1 主机贴纸
仅用于北美

2 SN贴纸
仅用于北美

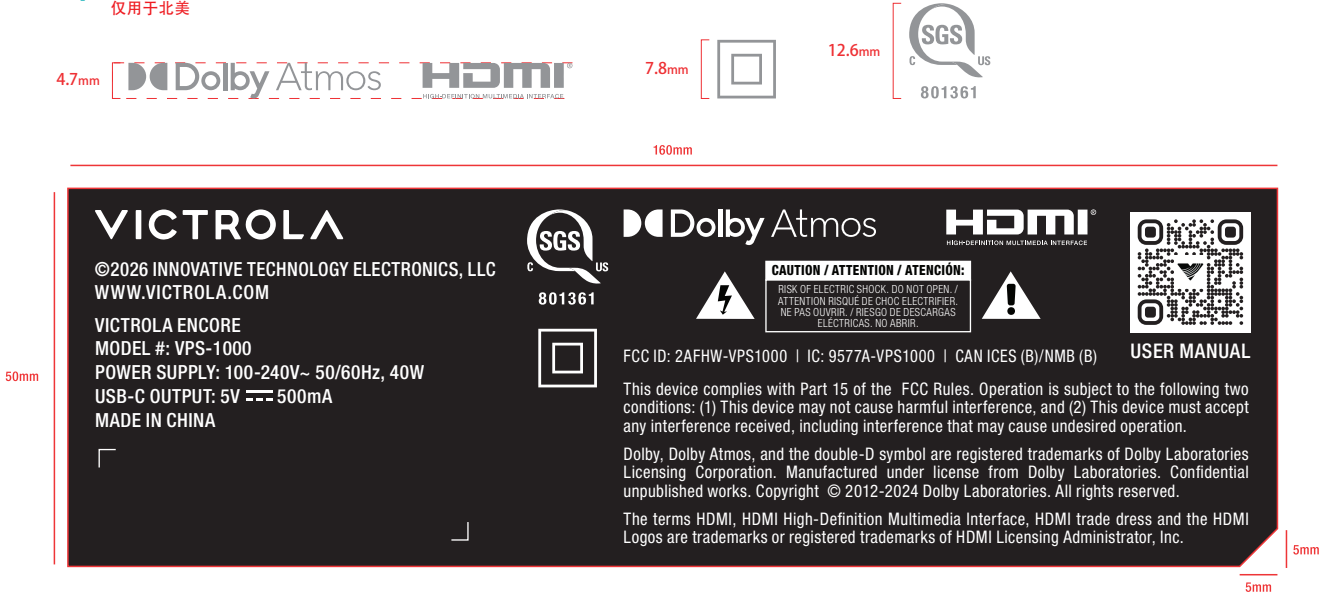
时 间	版 本	物 料 号	更新记录	变更需求
2025-11-14	V0.1	2030xxxxx	• 初稿资料	
2025-11-24	V0.2	2030xxxxx	• 更改功率为40W(覃文杰-DQE提出)	
			• HVM是为了soundbar和subwoofer不做型号区分的情况下加的， 用HVM来区分：这个只和一个bar线不相关， 本身型号就是HVM了(待完善-实施提出)	
2026-03-09	V0.3	2030xxxxx	• (安规反馈) SGS LOGO增加控制号	
2026-03-26	V0.4	2030xxxxx	• 贴纸增加沉台	
2026-03-27	V0.5	2030xxxxx	• (项目反馈) 年份修改为2026年	
2026-03-31	V0.6	2030xxxxx	• (安规反馈) 更正FCC part 15.19 警示语	
2026-04-10	V0.7	2030xxxxx	• 客人释放终板资料 (文件名: VPS-1000-RL-OSH-RSR-040826-LAB)	
			• (项目反馈) SN贴纸会覆盖住里面的文字， 所以主机贴纸的SN处的文字到时候释放资料需要删除	
2026-04-13	V0.8	2030xxxxx	• ① (安规反馈) 删除AC； ② (安规反馈) V~后增加空格或者逗号， 与频率分隔开 ③ (安规反馈) HZ-->Hz;MA-->mA （单位规范）
